# Schwammstatt Lischenmoos

Mitwirkung der Trägerschaft Lötschenbach zum Masterplan Westliches Zentrum Gümligen 13.9.2022

Abbildung 1: Ein blau-grünes Band durchzieht das Quartier

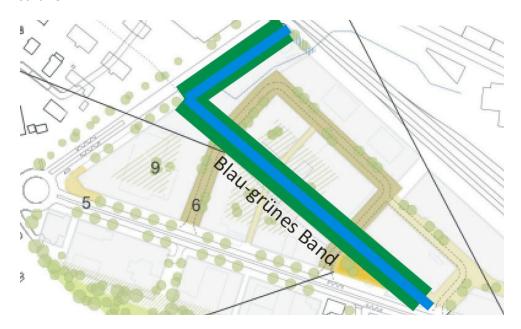
Wenn man schon die einmalige Chance hat, auf dem Areal fliessendes Wasser zu haben, dann muss dieses unbedingt zentral in Szene gesetzt werden und man darf es nicht zu einer Randerscheinung verkommen lassen. Ein grün-blaues Band soll sich quer durch die Siedlung entlang des heute eingedolten Lötschenbachs ziehen. Die Freilegung des Stampfenlochbachs soll wie geplant umgesetzt werden.

Die Höhe der Bebauung soll nicht noch weiter reduziert werden als in der aktuellen Variante vorgesehen ist. Die Bauten sollen in die Höhe wachsen, um damit Freiraum für Grünflächen zu schaffen.

# Grundriss

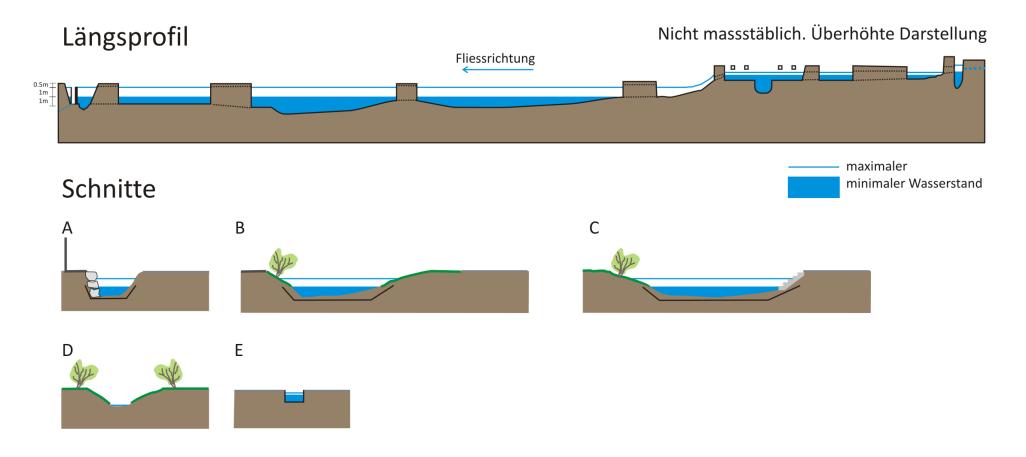
Die mögliche Umsetzungsvariante ist nur im Bereich der Bäche und des inneren Hofs der Siedlung eingezeichnet. Die restlichen Flächen sollten im gleichen Sinn gestaltet werden, z.B. der Erschliessungsbügel mit Versickerungsmulden entlang der Grünstreifen am Strassenrand etc.
